Mission régionale d'autorité environnementale  
ÎLE-DE-FRANCE

**Avis délibéré  
sur le projet de construction d'un ensemble immobilier  
dans le quartier de l'Échat à Créteil (94)  
et sur la modification associée  
du plan local d'urbanisme (PLU)**

N° APJIF-2024-018 et  
APPIF-2024-037  
du 17/04/2024

Figure 6 : Extrait du plan de zonage modifié du PLU intégrant le plan masse n°22 (source : p. 11 rapport environnemental)

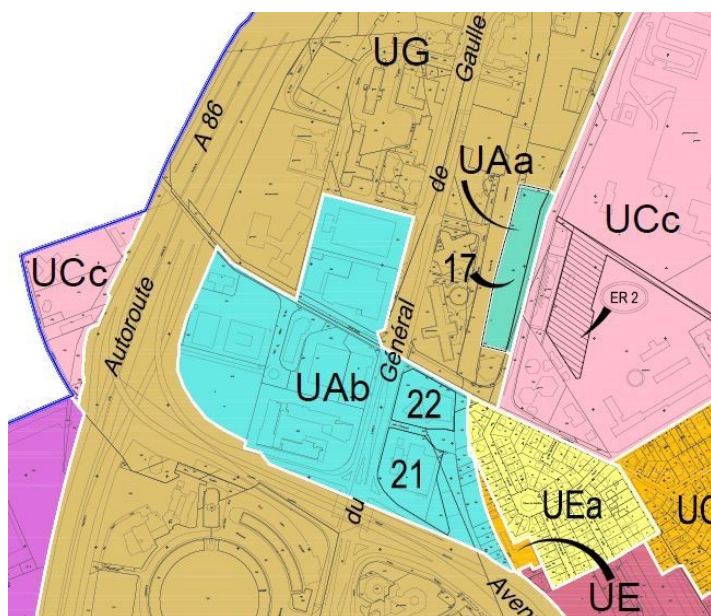
Le rapport environnemental ne présente pas de solutions de substitution. Or, le plan masse cadre l'aménagement de l'îlot en définissant l'emplacement des bâtiments, leur hauteur, la localisation des aménagements extérieurs, etc. Seule une analyse comparative multicritères entre plusieurs scénarios possible permettrait d'apprécier comment la solution retenue l'a été au regard des enjeux environnementaux et sanitaires, notamment liés aux futurs usagers du site.

**(4) L'Autorité environnementale recommande de présenter des solutions de substitution raisonnables à celle qui a été retenue et leur analyse comparative multicritères, prenant en compte les enjeux environnementaux et sanitaires concernant les choix opérés pour le plan masse d'aménagement de l'îlot.**

Figure 8 : Carte stratégique de bruit cumulé en Lden (source Bruitparif et notice de présentation p. 96)

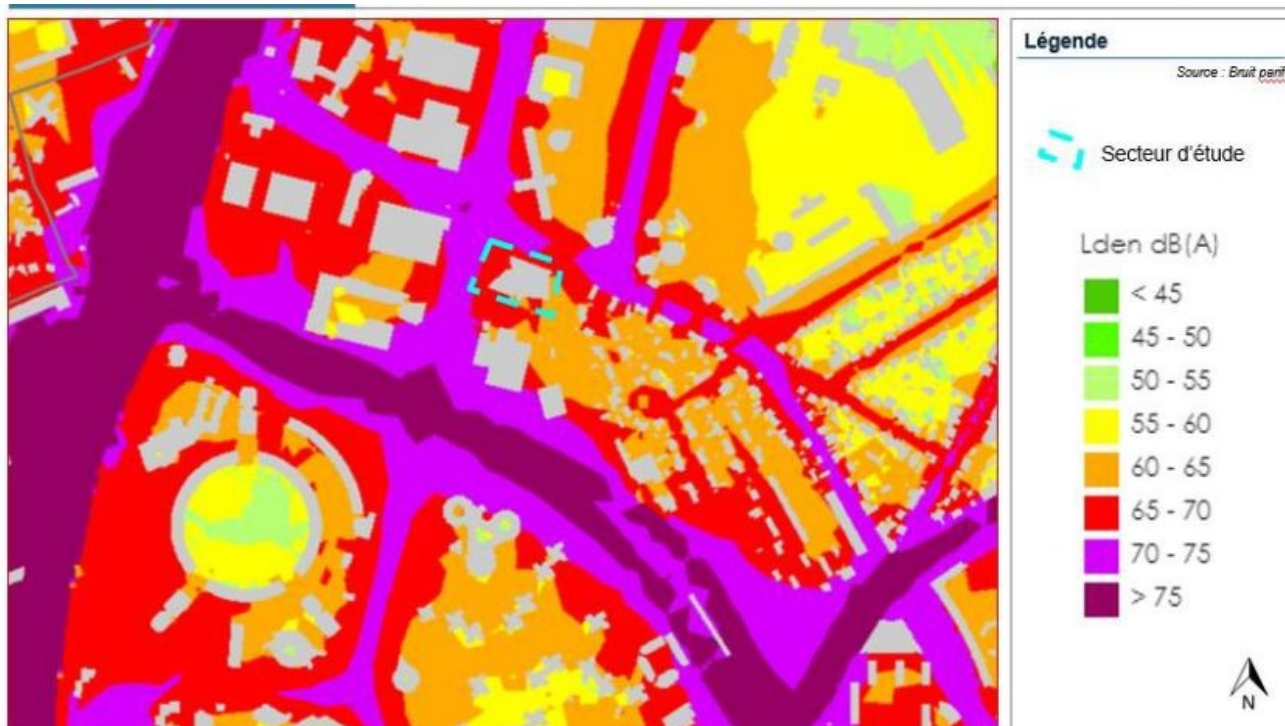
De plus, le site est affecté par le bruit provenant de l'avenue du Général de Gaulle et la rue Saint-Simon qui le bordent respectivement en limite ouest et nord du site et apparaissent en violet sur la figure 8. (cf. localisation, figure 2).

L'analyse de l'état initial de l'environnement sonore du site s'appuie sur la carte stratégique de bruit arrêtées pour la zone (issue de Bruitparif) (figure n°8). Cette carte confirme l'environnement bruyant du site, avec des niveaux dépassant 65 dB(A) Lden. De nuit, les niveaux sonores atteignent 60 dB(A) Ln au niveau des façades du bâtiment actuel. Aucune campagne de mesures acoustiques n'a été réalisée sur le site.

Le dossier d'étude d'impact et le rapport environnemental ne présentent pas de modélisation de l'environnement sonore du site prenant en compte l'ensemble des projets de renouvellement urbain du quartier de l'Échat, ce qui ne permet pas de caractériser l'impact du projet sur les futurs usagers du site. Il est donc à attendre qu'il n'y ait en tout cas pas d'amélioration escomptée.

La mesure de réduction envisagée par l'étude d'impact et le rapport environnemental est la mise en place des bandes de reculs réglementaires. Un recul de deux et trois mètres est ainsi prévu par rapport à l'avenue du Général de Gaulle et par rapport à la voie ferrée. Des mesures d'isolation acoustique des bâtiments doivent être réalisées en application des obligations réglementaires requises pour les nouvelles constructions, en raison du classement sonore des infrastructures de transport entourant le site. Or aucun des deux dossiers n'indique les valeurs d'isolement acoustiques des façades retenues pour le projet.

- réaliser une campagne de mesures acoustiques et une modélisation de l'environnement sonore du site, en prenant en compte les effets cumulés des projets avoisinants, afin d'évaluer les impacts sonores sur les futurs usagers du site ;

- dans ce cadre, préciser les valeurs d'isolation acoustique des façades et prévoir des mesures d'évitement ou de réduction supplémentaires, telles qu'un éloignement suffisant des bâtiments par rapport aux axes routiers, la mise en place le cas échéant de murs anti-bruit, une configuration des bâtiments adaptée (avec des chambres orientées en cœur d'îlot et des logements traversants), afin que l'exposition au bruit des habitants soit réduite à des niveaux sonores inférieurs aux valeurs retenues par l'organisation mondiale de la santé (OMS) pour déterminer l'effet délétère du bruit sur la santé, y compris dans les logements fenêtres ouvertes et dans les espaces de vie extérieurs.

Figure 10 : Positionnement des points de mesure et résultats de la concentration en NO<sub>2</sub>, PM<sub>10</sub> et PM<sub>2,5</sub> (source : p. 81 annexe n°7)

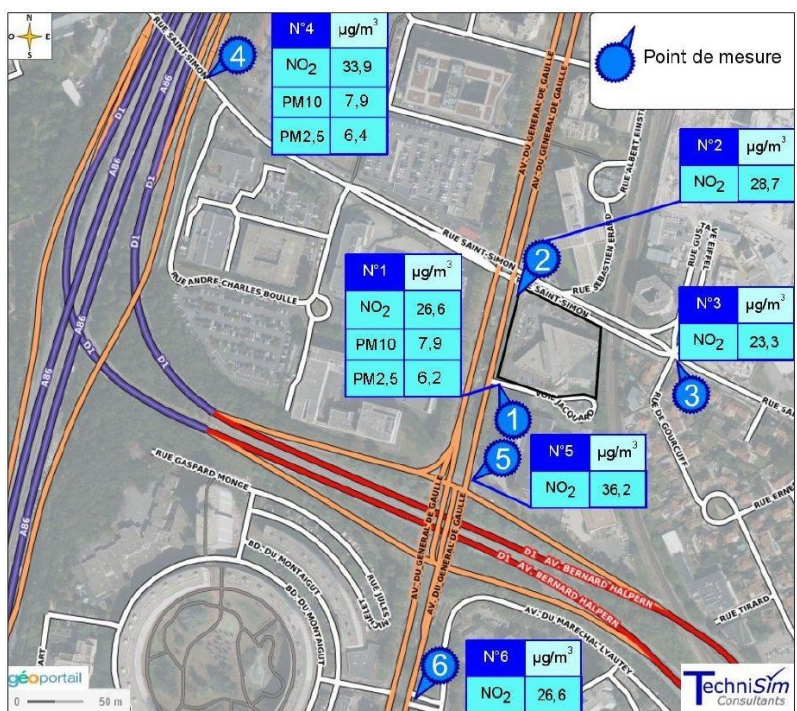
Les concentrations les plus fortes sont mesurées aux point n°2, n°4 et n°5 (respectivement à proximité de l'avenue du Général de Gaulle, l'autoroute A86 et la RD1). Toutefois, les valeurs enregistrées dépassent largement la valeur seuil de l'OMS (10 µg/m<sup>3</sup>).

Concernant les particules fines, les teneurs en particules PM<sub>10</sub> n'ont jamais dépassé la recommandation journalière de l'OMS (45 µg/m<sup>3</sup>) et le seuil 15 µg/m<sup>3</sup> en moyenne journalière pour les PM<sub>2,5</sub> a été dépassé pendant deux jours pour les deux points de mesures (figure 9).

L'Autorité environnementale rappelle que le respect des valeurs réglementaires en matière de qualité de l'air ne signifie pas l'absence d'incidences néfastes de la pollution de l'air sur la santé. Elle observe par ailleurs qu'aucun point de mesure n'a été effectué à proximité de la voie de métro, ce qui ne permet pas de caractériser son impact sur la qualité de l'air.

L'étude relative à la qualité de l'air local a simulé les concentrations polluantes sur le secteur au regard de plusieurs scénarios (état actuel 2022, scénario fil de l'eau 2027, scénario projet 2027 et scénario projet 2027 avec projet connexe intégrant les flux de véhicules induits par le projet). D'après les hypothèses considérées, les teneurs en polluants sont maximales dans la situation actuelle. Les concentrations sur l'ensemble de la zone d'étude devraient respecter les valeurs réglementaires annuelles, et ce, quels que soient les composés (NO<sub>2</sub> et particules fines). Une évaluation quantitative des risques sanitaires (EQRS) a été réalisée. Elle conclut que, même en scénario enveloppe (avec les valeurs les plus défavorables), les quotients de dangers et les excès de risques individuels sont inférieurs aux valeurs seuils d'acceptabilité du risque pour tous les scénarios étudiés et que par conséquent le projet n'est pas de nature à avoir un impact notable sur la santé des futurs usagers du site.

Le dossier n'évoque pas la nouvelle exigence prévue par réglementation européenne devant conduire à prendre des dispositions plus strictes de convergence avec les valeurs retenues par l'OMS. Selon l'Autorité environnementale, compte tenu de la localisation du secteur de projet, il convient de les intégrer d'emblée dans la conception du projet immobilier. Il importe en tout état de cause, comme précédemment indiqué pour le bruit, de se référer aux valeurs seuils de l'OMS<sup>9</sup> qui définissent, du point de vue de la communauté scientifique internationale, le niveau au-delà duquel les pollutions atmosphériques ont un effet néfaste sur la santé.
